## RE: Comentarios al Plan de Usos de Terrenos

El pasado 6 de febrero del 2015, comparecimos en representación de Desarrollos Agrícolas del Este SE, Desarrollos Roig SE, Antonio Roig Sucesores SE y Empresas VRM a las vistas públicas para el Plan de Uso de Terrenos. Según fuéramos instruidos, sometemos nuestra ponencia escrita.

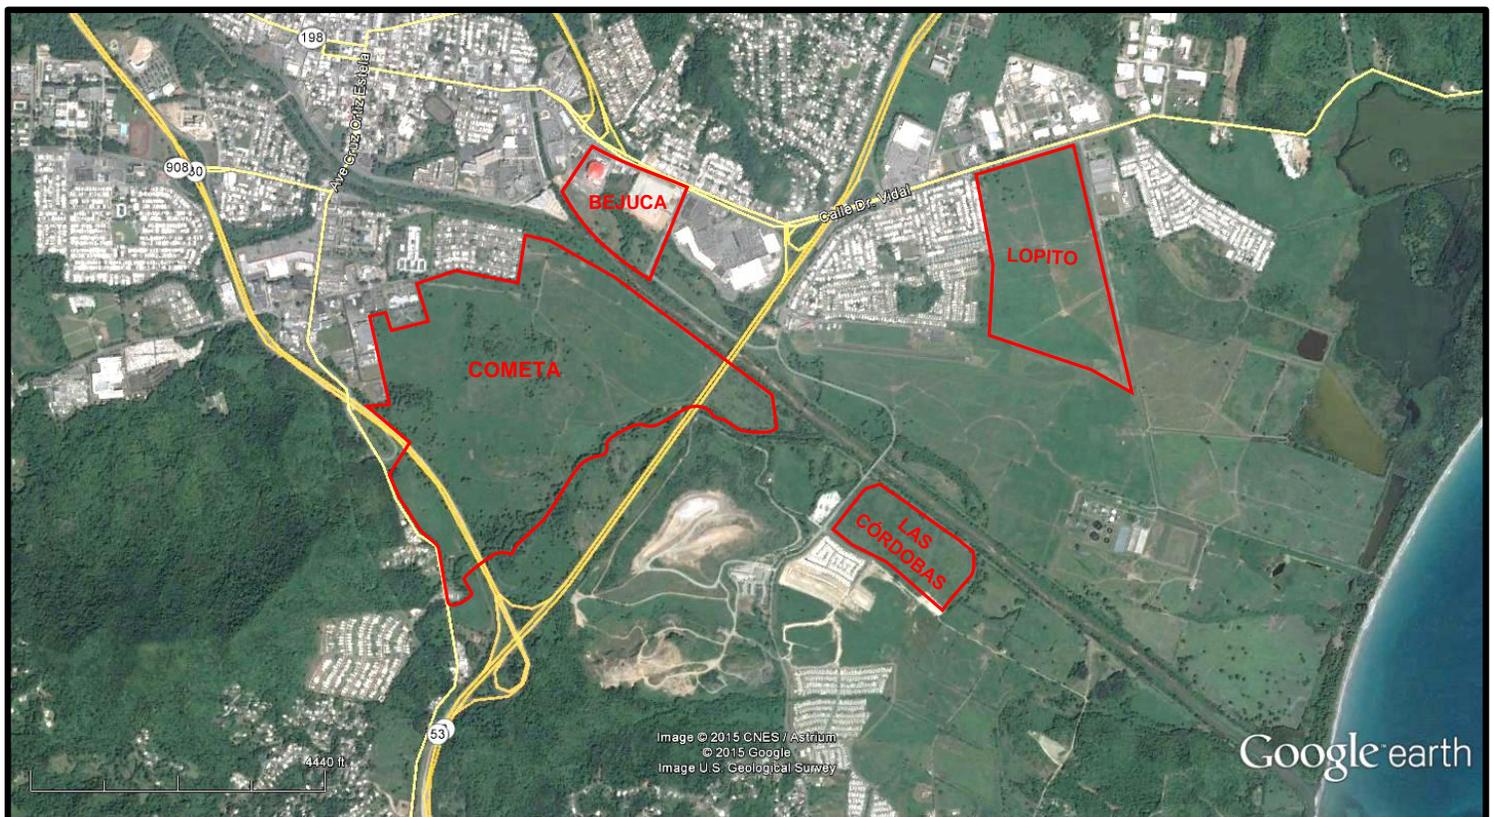
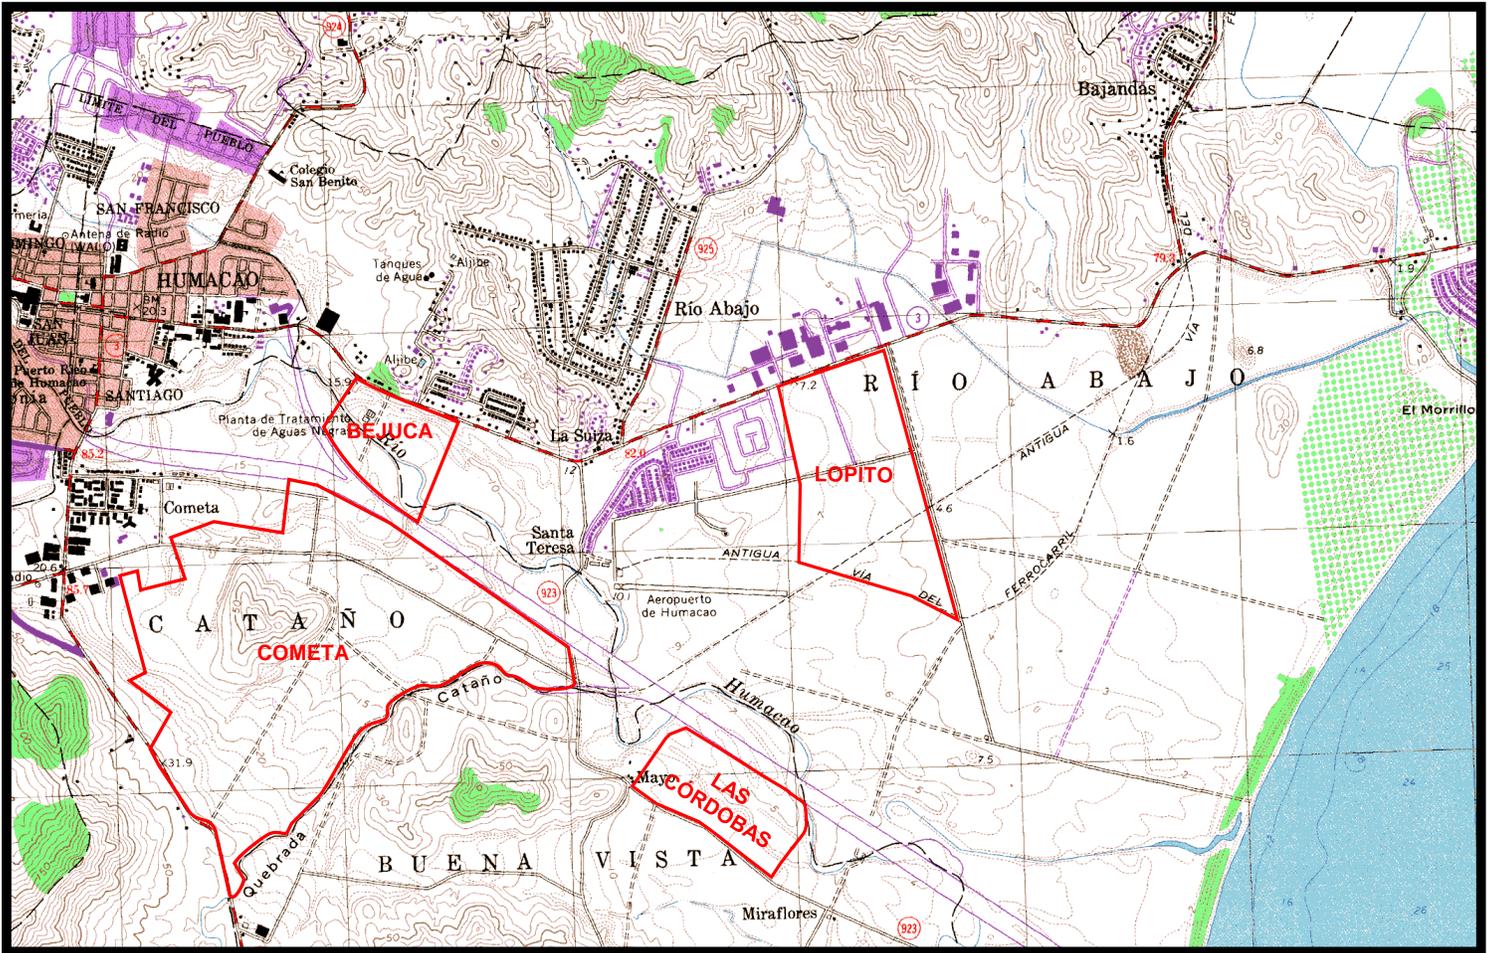
Las entidades jurídicas antes identificadas son dueños, administradores o parte interesada de varias propiedades en el Valle Aluvial del Río Humacao (Figura 1a y b). De acuerdo a los Mapas de Tasas de Seguros Contra Inundaciones (FIRM, por sus siglas en Ingles) vigentes, Paneles 72000C1265J y 72000C1270J, de la Agencia Federal para el Manejo de Emergencias (FEMA, por sus siglas en Ingles) estas propiedades están parcial o totalmente afectadas por el evento de inundación base (1 por ciento de probabilidad anual) (Figura 2a y b). La condición de inundabilidad que reflejan dichos mapas y las calificación y clasificación propuestas en virtud de dicha condición, limitan los usos de estas propiedades.

PANEL 1266J

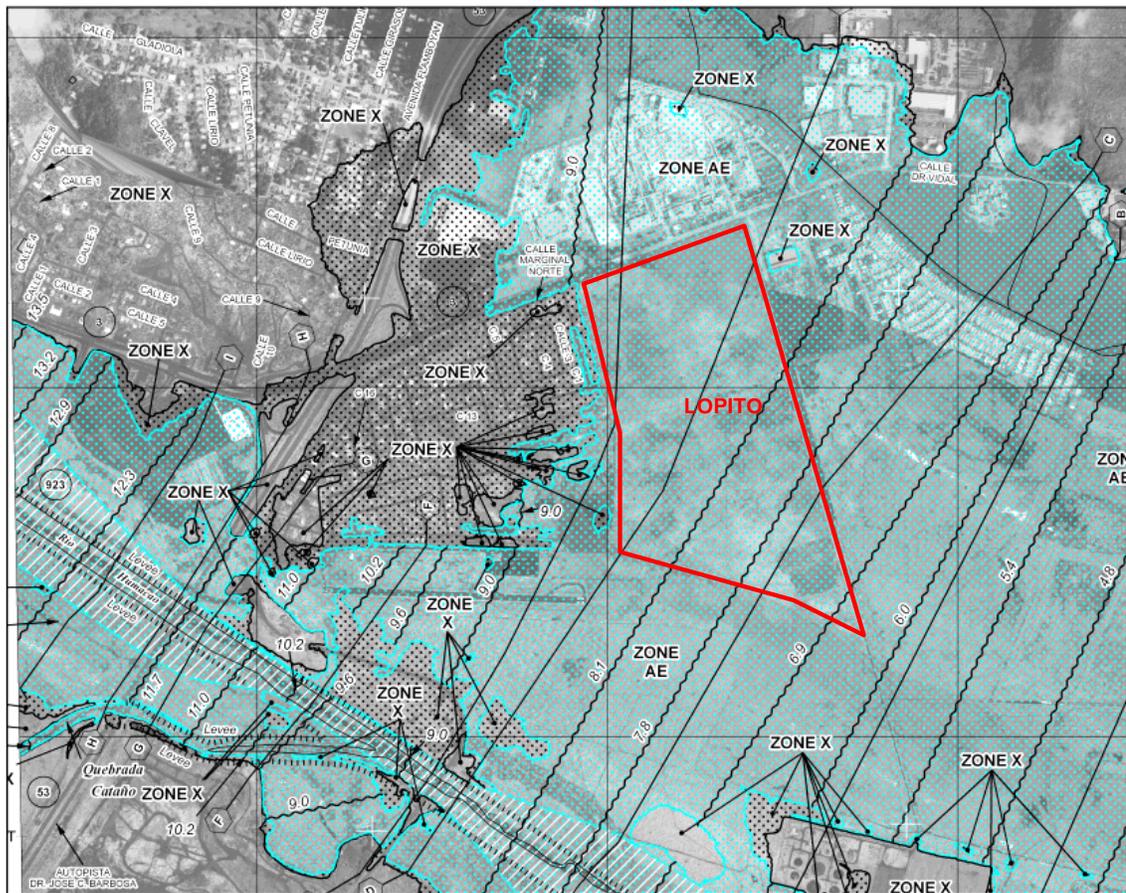
- Las descargas picos para el evento de inundación base están basadas en los modelos empíricos de 1999 del Servicio Geológico Federal (USGS, por sus siglas en Ingles) que a su vez están fundamentados en análisis estadísticos de los récords de descargas picos instantáneas anuales disponibles hasta 1994. RMAE revisó estos modelos utilizando los récords disponibles hasta el 2014. Estos 20 años adicionales de descargas picos instantáneas anuales implica una base de datos entre 75 y 200 por ciento más amplia que la utilizada en los modelos del USGS en 1992, lo que resulta en un modelos más robustos según surge de los parámetros estadísticos. Los resultados del modelo revisado señalan que las descargas picos para el evento de inundación base en el Río Humacao son entre 32 y 44 por ciento menores que las adoptadas en el modelo de FEMA. Simulaciones llevadas a cabo por RMAE utilizando las descargas picos computadas con el modelo empírico revisado, resultan en niveles e inundación base de hasta 1 metro menor que las publicadas en el FIRM.

- El modelo hidráulico de FEMA designa varias áreas de no-flujo efectivo (“ineffective flow”) en el Valle Aluvial del Río Humacao que no responde a condición fisiográfica alguna y que parecen estar más dirigida a viabilizar el análisis de cauce mayor. La adopción de estas áreas de no-flujo reducen la sección hidráulica a menos de un 50 por ciento del ancho de la planicie inundable delimitada en el FIRM. Como resultado de esto, se incrementan artificialmente los niveles de inundación base particularmente en aquellos terrenos que fueron incluidos en las áreas de no-flujo efectivo. Simulaciones llevadas a cabo por RMAE utilizando un arreglo de áreas de no-flujo efectivo que responde a las condiciones de campo prevalecientes, resultan en niveles e inundación base de hasta 2 metros menores que las publicadas en el FIRM.

- Los coeficientes de rugosidad del modelo hidráulico final son mucho más representativos de las condiciones prevalecientes que los originalmente adoptados. Sin embargo, estos continúan no siendo muy altos para las condiciones prevalecientes en el Río Humacao y su valle aluvial aguas abajo de la Carretera Estatal PR-3. Simulaciones llevadas a cabo por RMAE utilizando un arreglo de áreas de coeficientes de rugosidad que responde a las condiciones de campo prevalecientes, resultan en niveles e inundación base de hasta 1.25 metros menores que las publicadas en el FIRM.
